SOPRINTENDENZA SPECIALE PER IL  
PIANO NAZIONALE DI RIPRESA E RESILIENZA

*Oggetto* [ID 8085] Comuni di San Pancrazio Salentino (BR), San Donaci (BR) e Cellino San Marco (BR) –  
Progetto di un impianto agrivoltaico denominato "Agrienergy" e delle relative opere di connessione alla  
RTN, sito nei Comuni di San Pancrazio Salentino (BR), San Donaci (BR) e Cellino San Marco (BR) con  
potenza di picco pari a 53,15 MW.

**Parere tecnico-istruttorio della Soprintendenza Speciale per il Piano Nazionale di Ripresa e Resilienza**

Fig. 3 – L’impianto in rapporto al PPTR con BP e UCP. (Elaborazione GIS della SS PNRR).

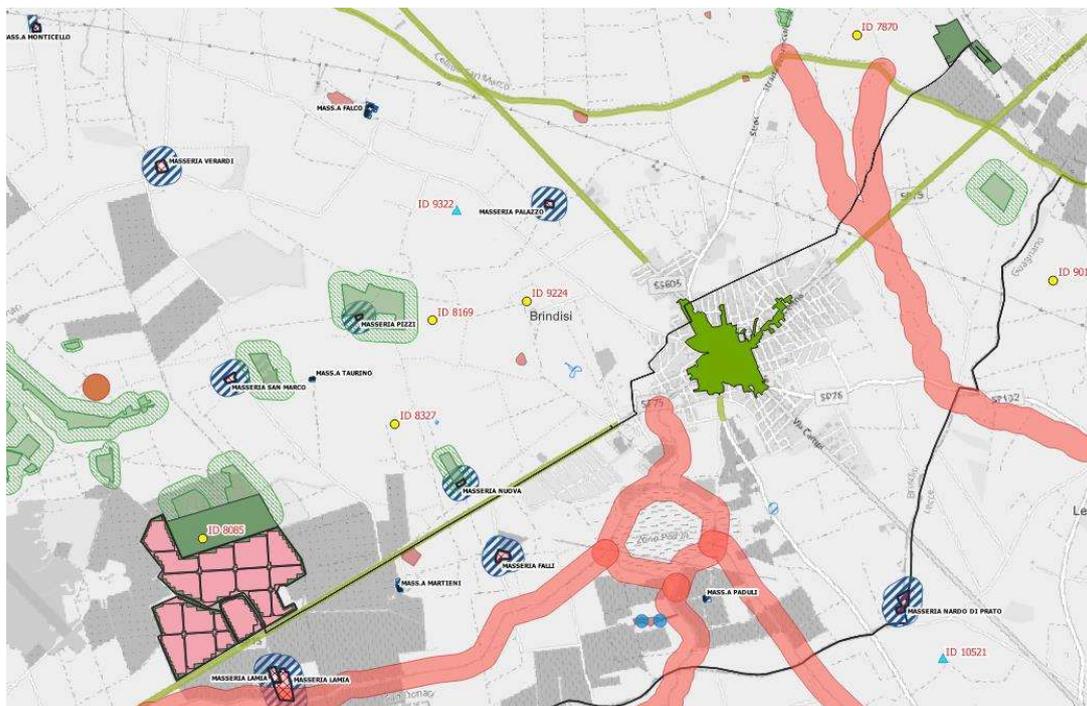
**CONSIDERATO** che, con riguardo agli aspetti di tutela archeologica la Soprintendenza ABAP segnala le seguenti aree, individuate come BP “Zona di interesse archeologico” nel PPTR vigente:

- Insedimento messapico de **Li Castelli** (Comune di San Pancrazio Salentino) (vincolo archeologico diretto D.M. 03.07.2002 ai sensi della Legge 490 del 1999) recepito nel PPTR vigente come *Bene Paesaggistico – zona di interesse archeologico*, tutelato ai sensi dell’art. 142, comma 1, lettera m del D.Lgs. 42/2004), a ca. 1,3 km a SW dall’impianto;
- Necropoli medievale in località **Masseria Pezza** (Comune di San Pancrazio Salentino) (D.M. 07/07/1993) a ca. 4,7 Km SW dall’impianto;

Fig. 4 – Impianto di progetto in rapporto agli altri impianti nell'area vasta (Elaborazione SABAP BR LE)

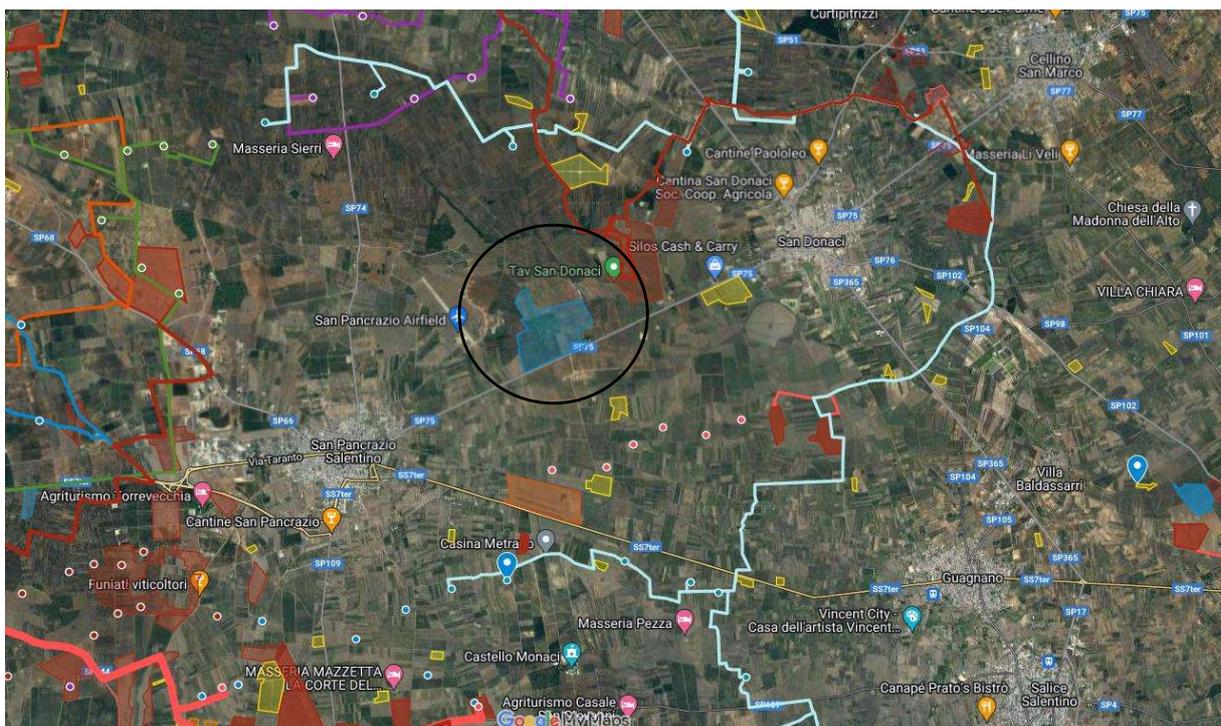
**CONSIDERATO** che, come riportato dalla Soprintendenza ABAP <<nell'area vasta riportata nel S.I.A. si rileva la presenza di altri impianti fotovoltaici esistenti di notevoli dimensioni, che hanno comportato un elevato consumo di suolo e una rilevante trasformazione della texture agricola. Quanto affermato è supportato dall'analisi riportata nell'elaborato 7Q710K8\_AnalisiPaesaggistica\_18, nella quale sono graficizzati gli impianti realizzati e gli impianti con iter di autorizzazione chiuso positivamente, come risultanti dall'Anagrafica FER. Considerato il raggio di 5 km, il dato riportato aumenta esponenzialmente, data la presenza diffusa su tutti i lati ma soprattutto a sud-ovest di altri campi fotovoltaici in esercizio, come attestato dall'anagrafica FER, anche al netto degli impianti con iter di autorizzazione chiuso positivamente e di quelli in fase di autorizzazione.

Quanto affermato è supportato, oltre che dall'Anagrafica FER, anche dalle mappe sotto riportate elaborate dalla SABAP BR-LE ed in continuo aggiornamento, nelle quali sono graficizzati gli impianti – eolici e fotovoltaici – realizzati (in giallo), autorizzati (in verde) e in corso di istruttoria (in rosso). I suddetti impianti sono considerati anch'essi detrattori in quanto hanno già comportato un elevato consumo di suolo e una rilevante trasformazione della texture agricola.

Tale ricognizione è finalizzata a evidenziare l'entità del fenomeno in atto (che **rischia di portare ad una totale saturazione**), che nella presente nota è meglio esplicitato anche mediante l'inserimento di mappe riportate di seguito, ove sono richiamati impianti, in fase di istruttoria, che sono per la gran parte di tipo agrivoltaico.>>;

**CONSIDERATO** che << nelle immediate vicinanze dai campi di progetto risulta la presenza di altri procedimenti in atto o conclusi per la realizzazione di campi fotovoltaici e in particolare:

- a circa 800 m “ID 8327 ELIOS SRL” con una potenza di 31,26 MWp e con un'estensione di circa **35 ha**;
- a circa 570 m “ID 8169 HEPV02 SRL” con una potenza di 13,53 MWp e con un'estensione di circa **22,14 ha**;

Fig.5 Beni tutelati ai sensi della Parte II del D.Lgs. 42/2004 e aree buffer ex art.20 del D. Lgs.199/2021 e ss.mm.ii.. (Elaborazione SS PNRR).

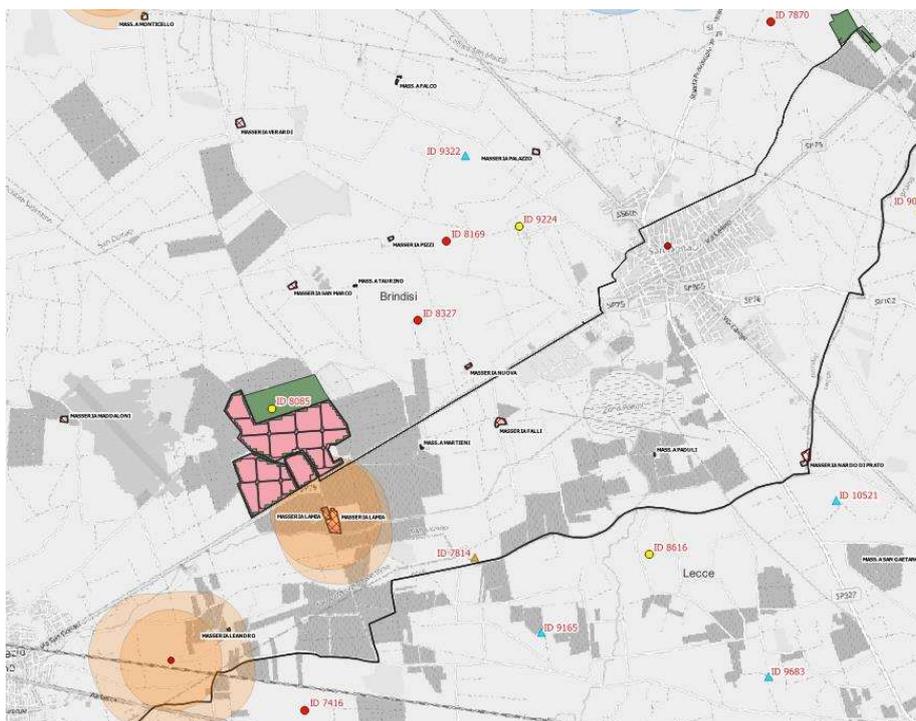
6. Una porzione delle opere di **connessione** intercetta la *Città Consolidata* del Comune di San Donaci tra gli UCP delle *Componenti culturali e insediative* del PPTR, definite ai sensi dell'art. 143 lett. e) del Codice dei Beni culturali.

7. Le aree di **impianto** sono situate a circa 700 m a ovest di *Masseria Martieni* bene individuato dal PPTR come UCP nella *Struttura Antropica e storico-culturale* come *Testimonianza della stratificazione insediativa*, definito ai sensi dell'art.143 lett. e) del Codice dei Beni culturali.

Fig.7 – Ubicazione della p.c. 38 e distanza della medesima rispetto alla Masseria Lamia (Fonte: istruttoria Regione Puglia)

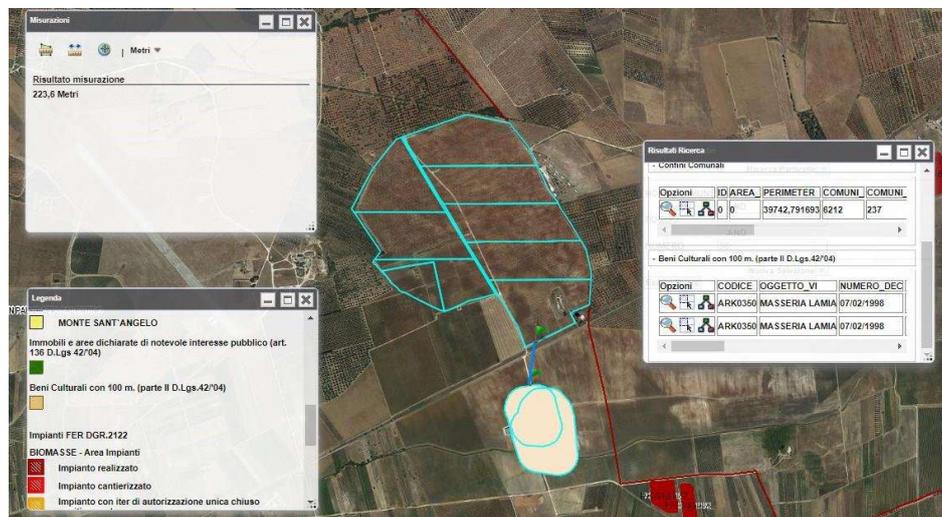
**CONSIDERATO** che la Regione Puglia, con nota del 7/4/24, ha emanato un Atto Dirigenziale (N. 00136 del 04/04/2024 del Registro delle Determinazioni della AOO 089) nel quale pur esprimendo un giudizio favorevole di compatibilità ambientale sull'impianto, nella propria Relazione tecnica a supporto dell'istruttoria sul progetto ID 8085, con riferimento alle verifiche ai sensi dell'art.20 co.8 del D.Lgs.199/2021 sull'idoneità dell'area rileva che << **NON è identificabile come AREA IDONEA all'installazione di impianti F.E.R.** l'area ubicata in S. Pancrazio Salentino al **Fig.17, p.c. 38**, in quanto [...] **ricade, invece, nella fascia di rispetto di 500 m, per gli impianti fotovoltaici (lett. c-quer), in relazione a Beni Culturali sottoposti a tutela ai sensi della Parte II, D. Lgs. n. 42/2004, ed in particolare in relazione a (Fig.1): Masseria Lamia, a S del sito progettuale, riportata fra i Beni Culturali (parte II D.Lgs 42/2004, art.10) e indicato nel PPTR come 6.3.1 - Componenti culturali e insediative: Siti storico-culturali.>>**
